DEMANDE DE RENSEIGNEMENTS N° 1 DE l'AHQ-ARQ À HQD

NOMBRE DE BRCC À DÉPLOYER PAR LE DISTRIBUTEUR

N° de dossier : R-4060-2018

Demande de renseignements n° 1 de l'AHQ-ARQ à HQD

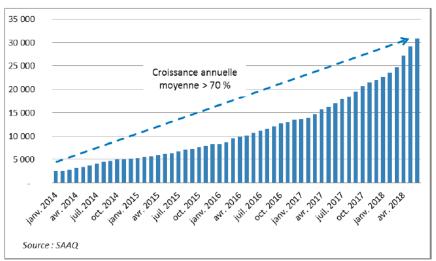
- **4.1** Veuillez fournir une version plus à jour de la figure 2 de la référence (i).
- 4.2 Veuillez indiquer la provenance des valeurs de 46 % et de 54 % de la référence (ii).
- **4.3** Veuillez justifier la valeur de 80 %, à l'horizon 2026, de la référence (ii).

FIGURE 1 :

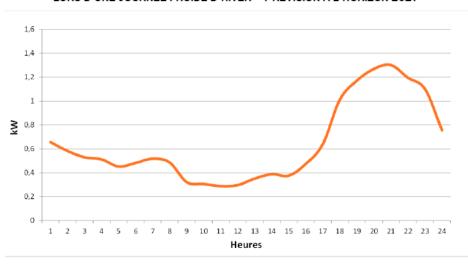
- **7.1** Veuillez fournir les hypothèses d'effacement de la demande (p. ex. GDP, tarification dynamique), le cas échéant, qui sont prises en compte à la figure 1.
- 7.2 Au-delà de décrire la méthode utilisée, pouvez-vous fournir une explication du fait que la pointe de la figure 1 se situe à l'heure 21 alors qu'intuitivement, on pourrait s'attendre à voir cette pointe à l'heure de retour normal des travailleurs à la maison, soit plus tôt que l'heure 21.
- 7.3 Veuillez fournir une analyse de sensibilité des impacts des BRCC et de la recharge individuelle des VÉ sur la pointe du réseau dans des cas où la pointe apparaissant à la figure 1 de la référence était devancée.
